島根原子力発電所 敷地周辺陸域の活断層評価について

- 「島根原子力発電所 敷地周辺陸域の活断層評価について(コメント回答)」(第27回目)
〔当社からの説明〕

宍道断層に係る地質調査の追加実施について

宍道断層に係る地質調査の追加実施について（続報）

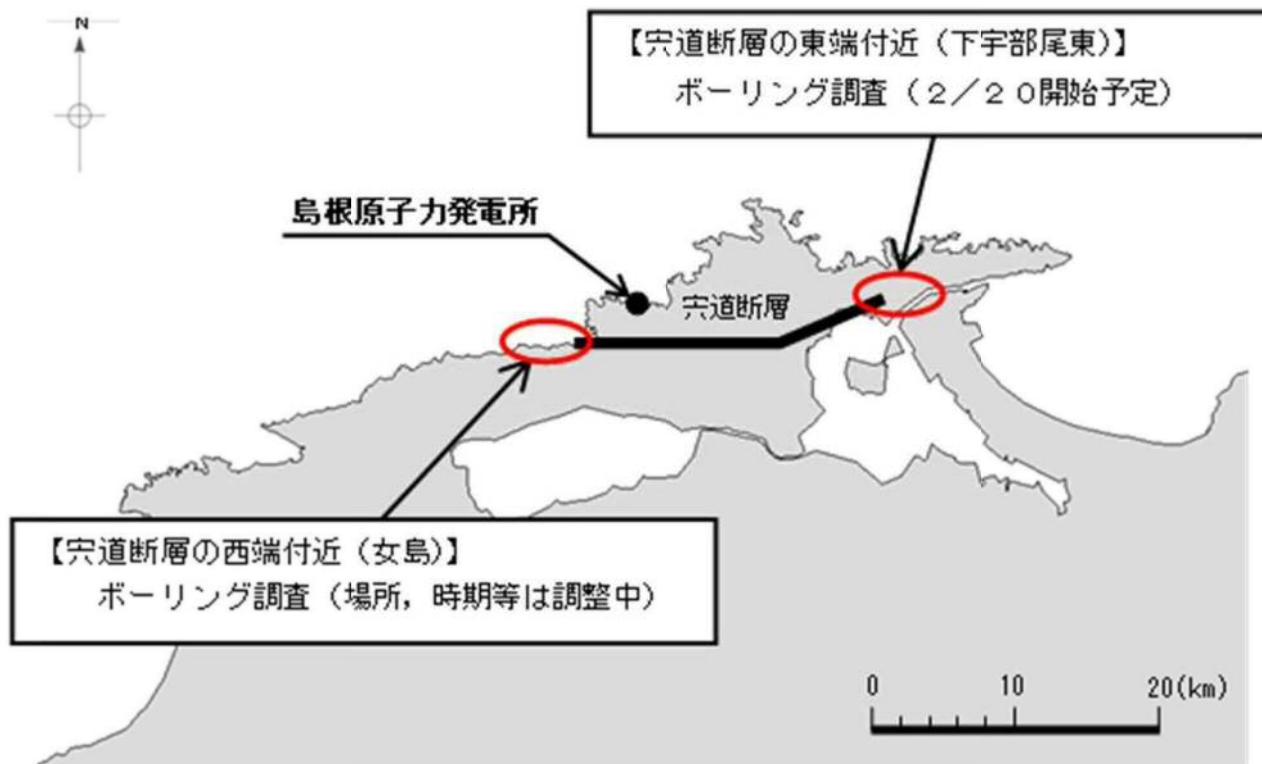
地点	コメント内容	対応方針
下宇部尾東	下宇部尾東のはぎ取り調査のうち、貫入岩付近の調査結果について、貫入岩の性状および堆積岩との接触関係について詳細な説明を行うこと。	ボーリング調査により、堆積岩と貫入岩の接触面から試料採取し、貫入岩の性状および堆積岩との接触関係を確認する。
男島以西	女島地点において、現時点のボーリング調査のみでは断層の存在が否定できないことから、追加のボーリング調査を検討すること。	ボーリング調査により、断層の存否を確認することとしているが、具体的な調査計画は検討中。

下宇部尾東地点における調査計画

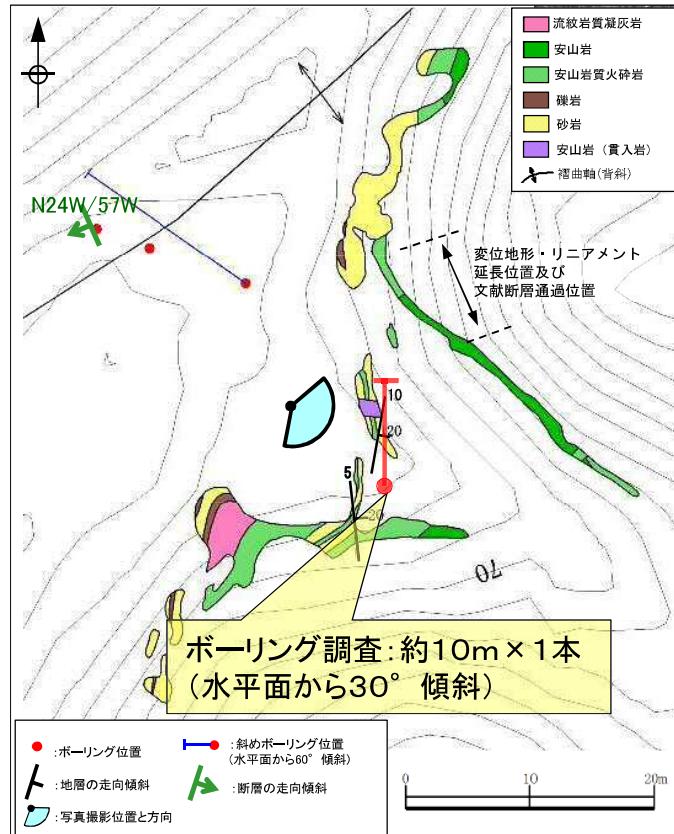
<指摘事項への対応>

ボーリング調査により、堆積岩と貫入岩の接触面から試料採取し、貫入岩の性状および堆積岩との接觸関係を確認する。(約10m×1本、水平面から30° 傾斜)

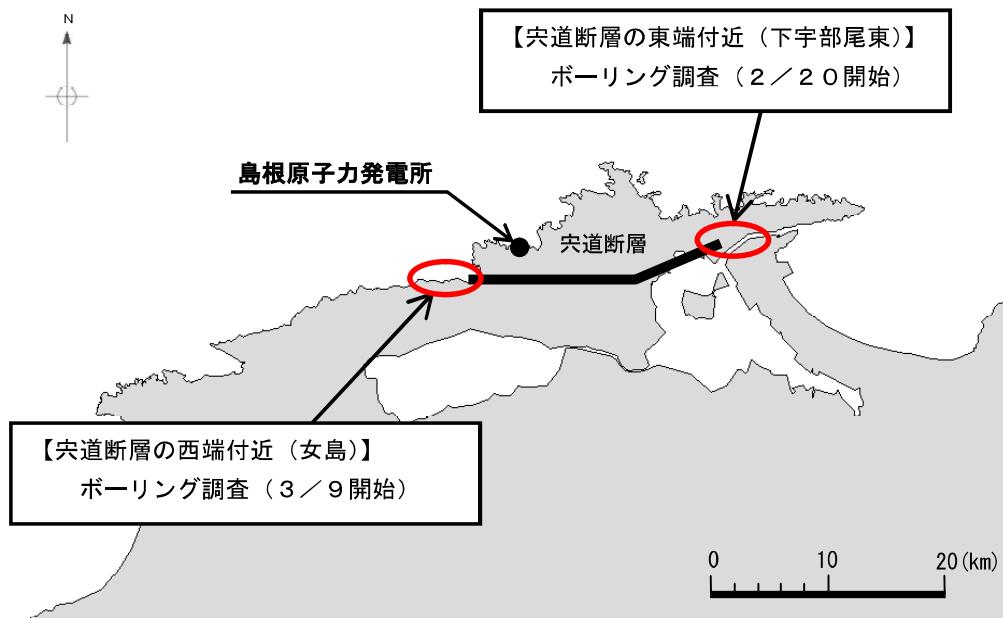
地点	コメント内容	対応方針
下宇部尾東	下宇部尾東のはぎ取り調査のうち、貫入岩付近の調査結果について、貫入岩の性状および堆積岩との接触関係について詳細な説明を行うこと。	ボーリング調査により、堆積岩と貫入岩の接触面から試料採取し、貫入岩の性状および堆積岩との接触関係を確認する。(1本目の掘削は完了し、現在、追加掘進中。)
男島以西	女島地点において、現時点のボーリング調査のみでは断層の存在が否定できないことから、追加のボーリング調査を検討すること。	複数のボーリング調査により、地層の急傾斜部および貫入岩と母岩の接触部において、断層の存否を確認する。

女島地点における調査計画

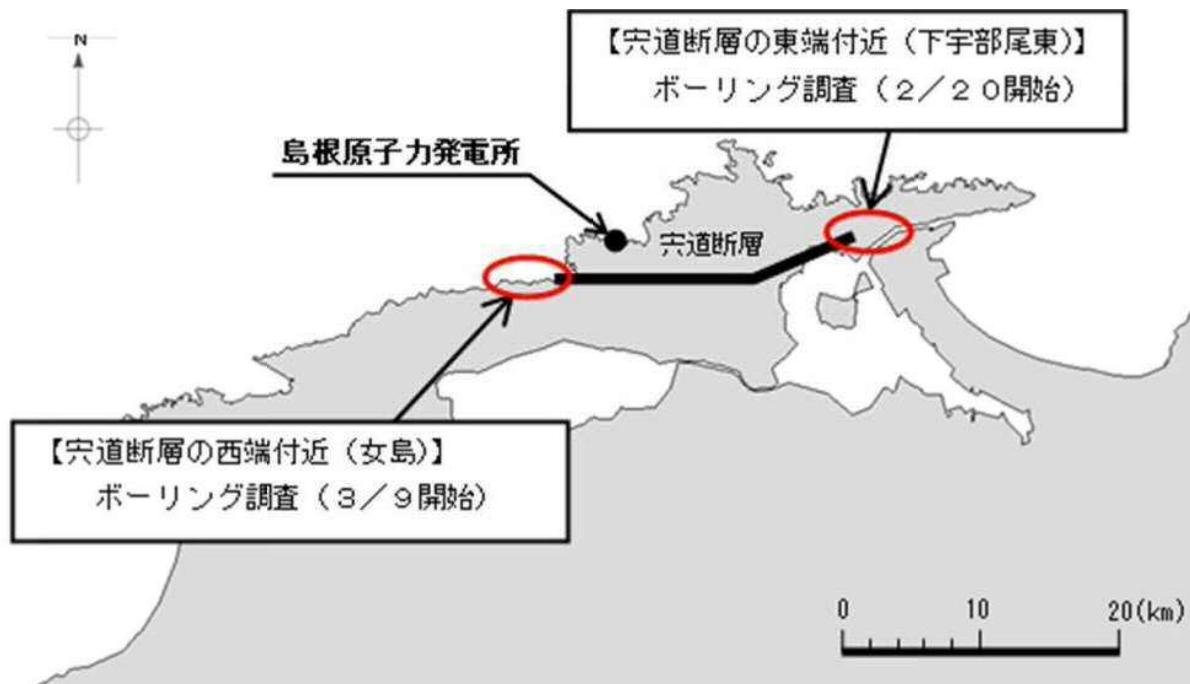
<指摘事項への対応>

複数のボーリング調査により、地層の急傾斜部(①)及び貫入岩と母岩の接触部(②)において、断層の存否を確認する。

ボーリング調査：約120m×2本(傾斜)，約150m×1本(傾斜)
